**SOLICITATION AMENDMENT
MODIFICATION DE L'INVITATION**

Title - Sujet Réservoir d'eau sur camion	
Solicitation No. - N° de l'invitation W8476-185810/B	Amendment No. - N° modif. 002
Client Reference No. - N° de référence du client 6000419886	Date 2018-07-24
GETS Reference No. - N° de référence de SEAG PW-\$\$\$HP-930-75000	
File No. - N° de dossier hp930.W8476-185810	CCC No./N° CCC - FMS No./N° VME
Solicitation Closes - L'invitation prend fin at - à 02:00 PM on - le 2018-08-08	
Time Zone Fuseau horaire Eastern Daylight Saving Time EDT	
F.O.B. - F.A.B. Plant-Usine: <input type="checkbox"/> Destination: <input checked="" type="checkbox"/> Other-Autre: <input type="checkbox"/>	
Address Enquiries to: - Adresser toutes questions à: D'Allaire, Yvonne	Buyer Id - Id de l'acheteur hp930
Telephone No. - N° de téléphone (873) 469-3359 ()	FAX No. - N° de FAX () -
Destination - of Goods, Services, and Construction: Destination - des biens, services et construction:

Modification 002

Cette modification est issue afin de répondre aux questions des soumissionnaires et de modifier l'Annexe B - Description d'achat pour réservoir et système de distribution d'eau installés sur un châssis de camion 4

Government Supplied Equipment
Matériel fourni par le gouvernement

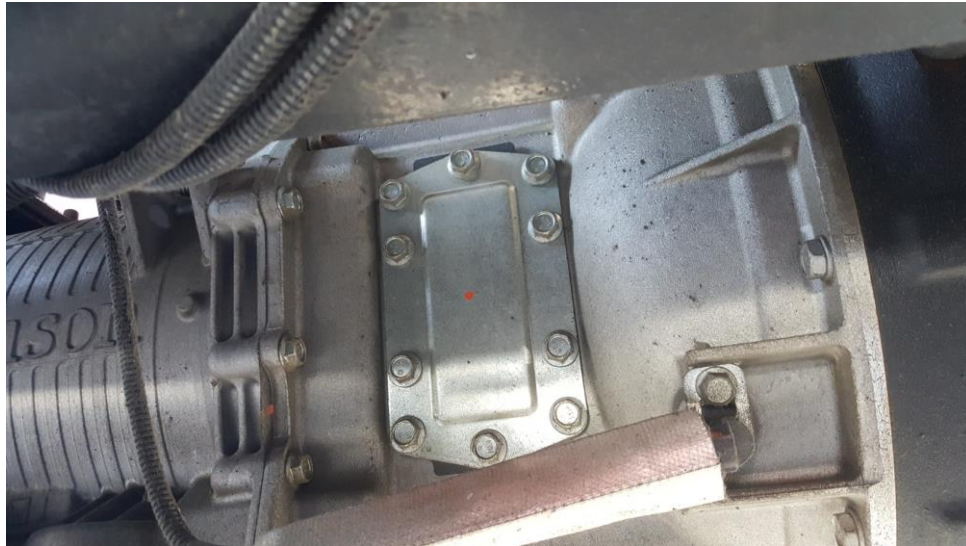
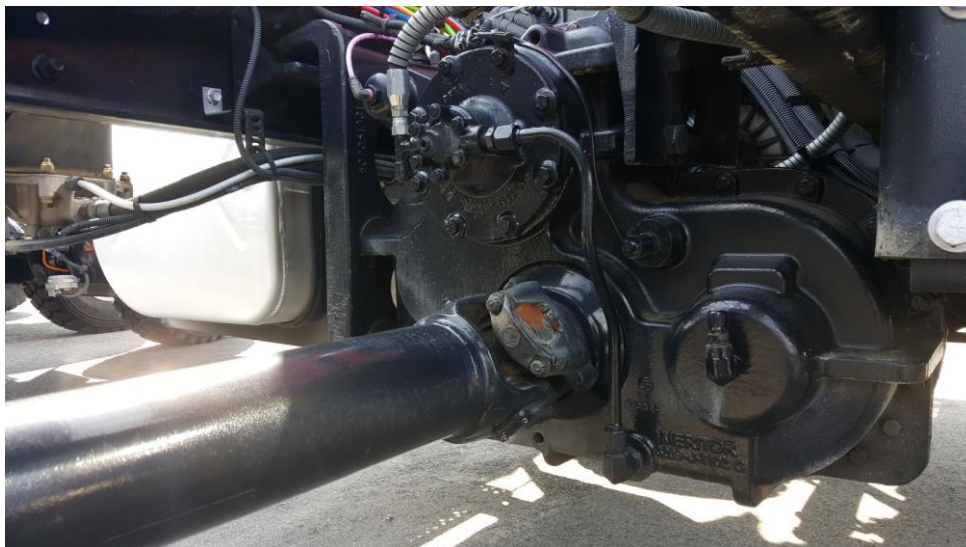
Veuillez confirmer que cette pompe diesel sera alimentée indépendamment par le propre moteur diesel de la pompe et non par le moteur diesel du camion via la prise de force.

La description d'achat a été modifiée afin que les propositions puissent être soumises avec un modèle de pompe alimenté par un moteur diesel indépendant ou utilisant la disposition de prise de force disponible sur le châssis de camion fourni.

b) Si la pompe est entraînée par les dispositifs de prise de force sur l'équipement fourni par le gouvernement:

- i. Le système de pompage du produit **doit** être entraîné directement par des arbres de prise de force ou par un moteur hydraulique.
- ii. L'arbre de prise de force **doit** être blindé ou équipé d'un protecteur pour la sécurité.
- iii. L'arbre de prise de force **doit** être du type à changement de vitesse.
